ENTSCHEID

- Aussteckung von geplanten Bauten im Bewilligungsverfahren für einen Gestaltungsplan
- Leistung eines Kostenvorschusses zur Sicherstellung von Gebühren in einem Bewilligungsverfahren für einen Gestaltungsplan

Vorhaben: Gestaltungsplan Sagi, Überbauung Grundstücke 371 + 684

Gerne schicke ich Ihnen unseren angepassten Plan "Gestaltungsplan Sägerei Ebikon" - wie an der Sitzung vom 9.1. 2012 besprochen - im Entwurf.

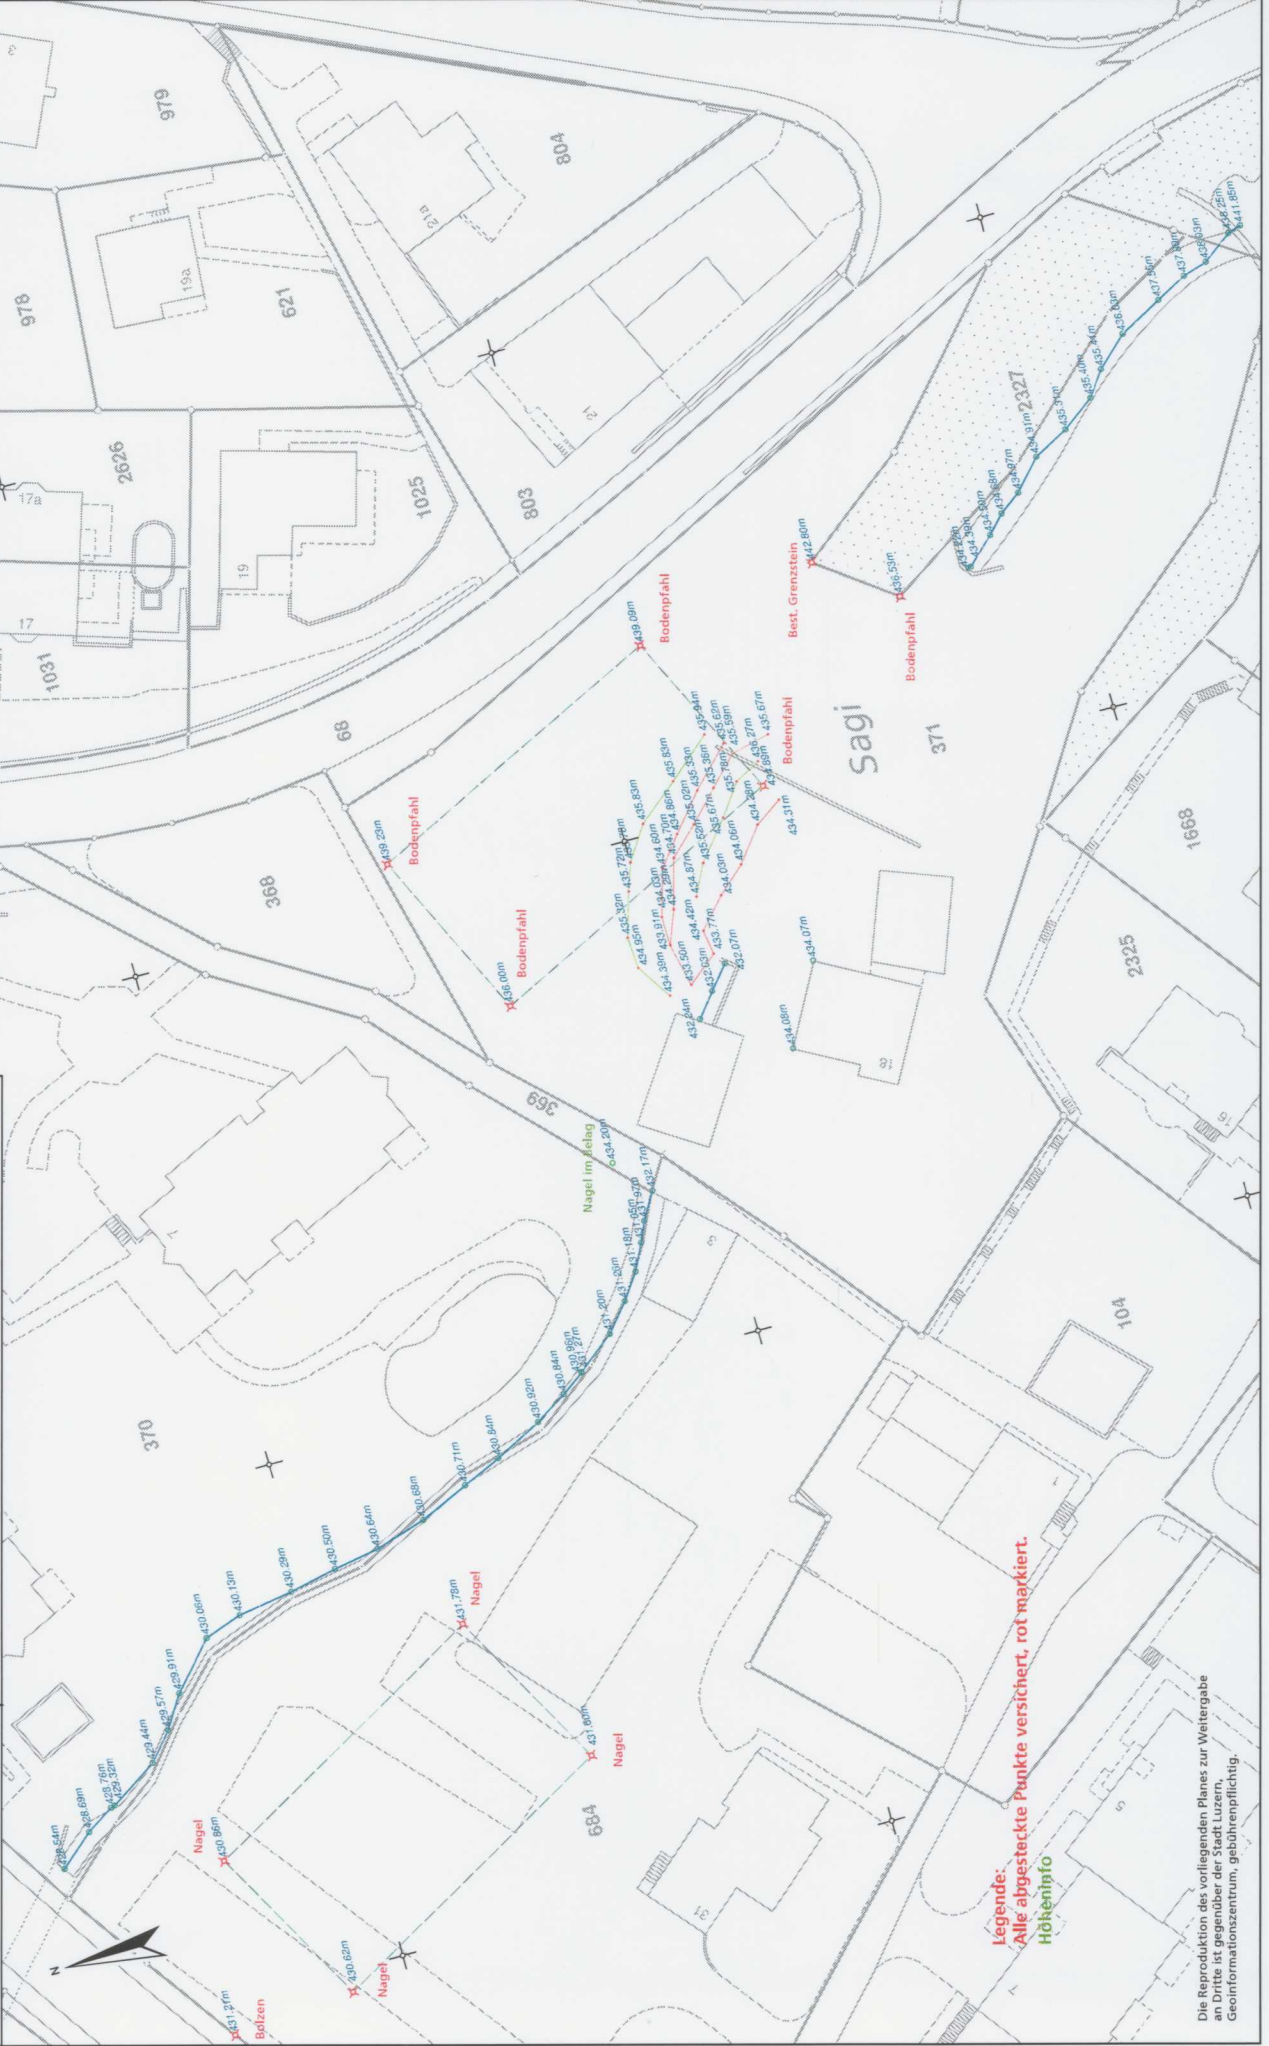
Es wird beantragt, auf dem Gestaltungsplan die Waldfläche gemäss rechtskräftiger Waldfeststellung - wie erfolgt - grün einzufärben ohne jegliche "informierende oder auch verwirrende" Bezeichnungen wie "Wald gemäss Grundbuch/Kataster". Die Grenzlinie "aktuell bestockte Fläche" und die Signatur "aktuell bestockte Fläche" sind zu entfernen.

Büro für Bauadministration
Vorprojekt Sägerei Ebikon
Fassaden Nordwest-Südwest, Grundstück Nr. 684, 22.03.2012

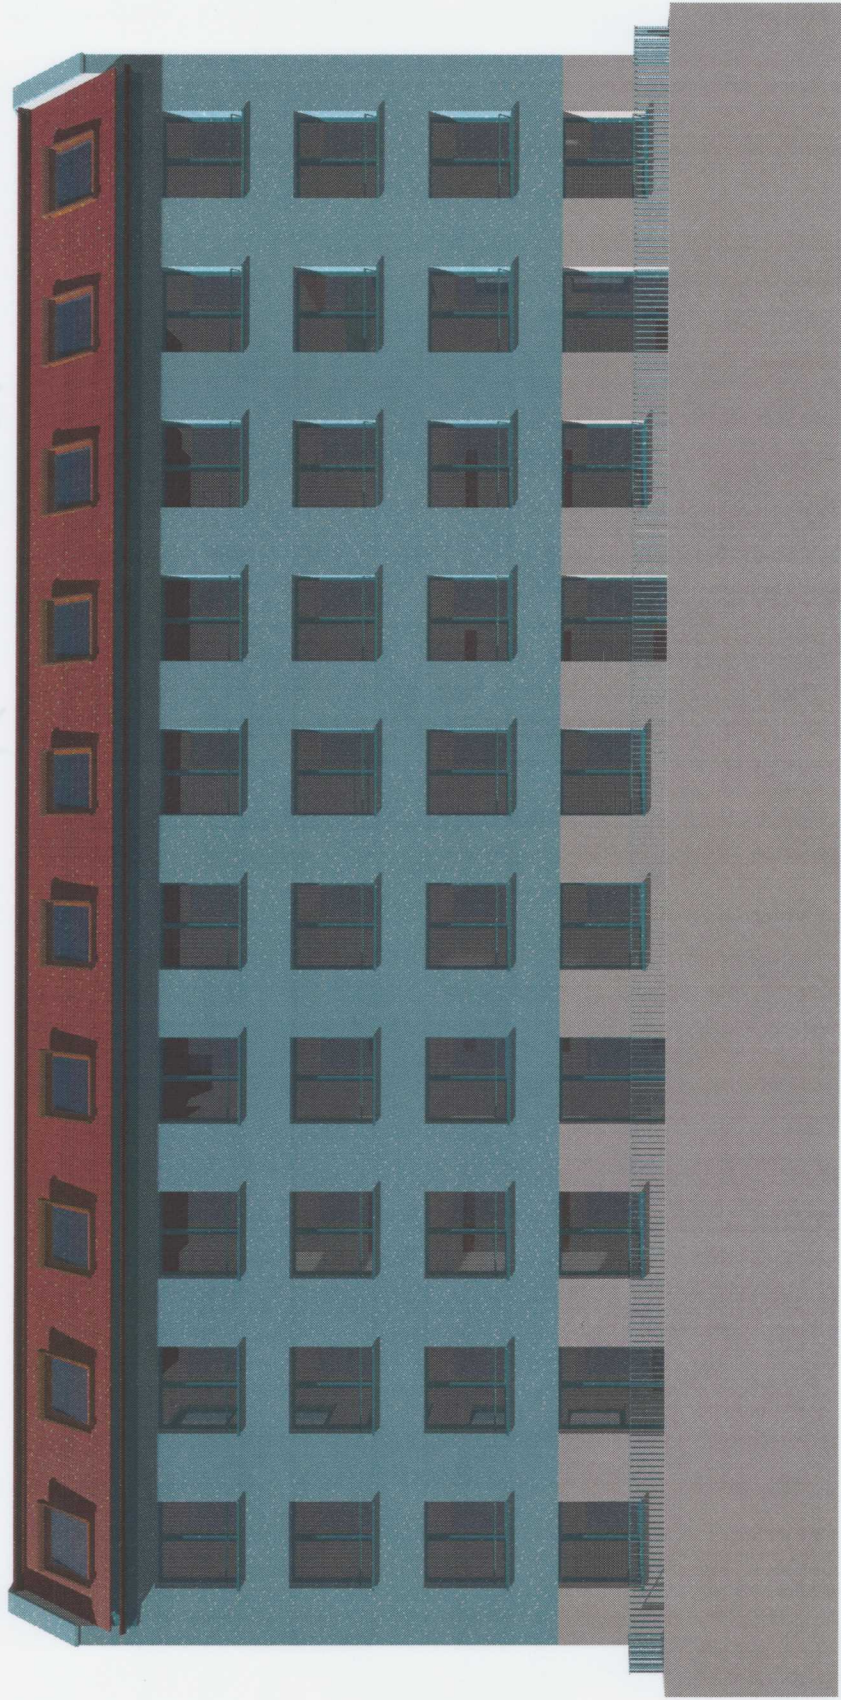
- 11) • Die Parzelle Nr. 684 befindet sich in der W4 mit zulässigen vier Vollgeschossen. Das Projekt sieht die Erstellung von sechs Vollgeschossen vor. X
- 12) • Der Spielplatz befindet sich im vom Planer selber festgelegten Gewässerraum, der, wie bereits oben erwähnt, falsch übertragen worden und daher zu schmal dargestellt ist. X
- 13) • Der Regenwasserrückhalt befindet sich teilweise ebenfalls im Gewässerraum.
- 14) Allgemein fehlen die Voraussetzungen, um gemäss § 75 PBG Abweichungen von den Zonenbestimmungen gewähren zu können (Wettbewerbsverfahren).
